INA SERVICE INFO

Ruhigerer Motorlauf

Umrüstung von starrer Riemenscheibe auf Generatorfreilauf

Hersteller: Ford
 Modelle: Ranger
 Baujahr: ab 2011
 Motoren: 2.2 D, 3.2 D
 Art.-Nr.: 535 0128 10

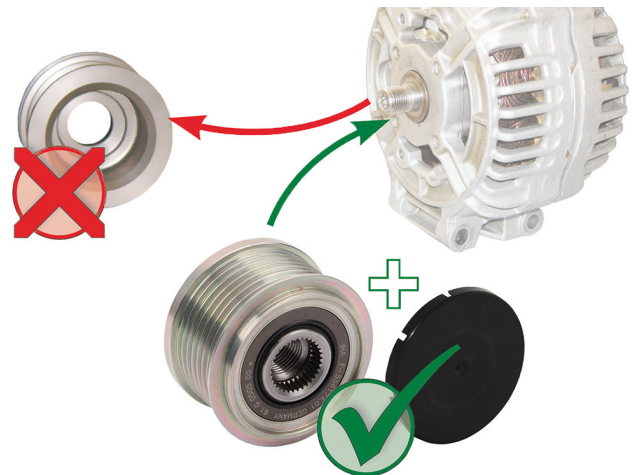
Wechsel von starrer Riemenscheibe auf einen Generatorfreilauf

Bei den genannten Fahrzeugen kann es, verursacht durch einen unruhigen Motorlauf, zu Schäden im Nebenaggregatetrieb kommen. Häufig ist die starre Riemenscheibe des Generators eine Ursache hierfür.

Der Fahrzeughersteller rüstet die Generatoren bereits von einer starren Riemenscheibe auf einen Generatorfreilauf um.

Daher sollte bei jedem Werkstattaufenthalt überprüft werden, ob der Generator bereits umgerüstet wurde.

Ist noch eine starre Riemenscheibe montiert, sollte diese durch den Generatorfreilauf 535 0128 10 ersetzt werden. Zusätzlich müssen alle Bauteile des Nebenaggregatetriebes auf ihre einwandfreie Funktionalität geprüft und ggf. ebenfalls ersetzt werden.
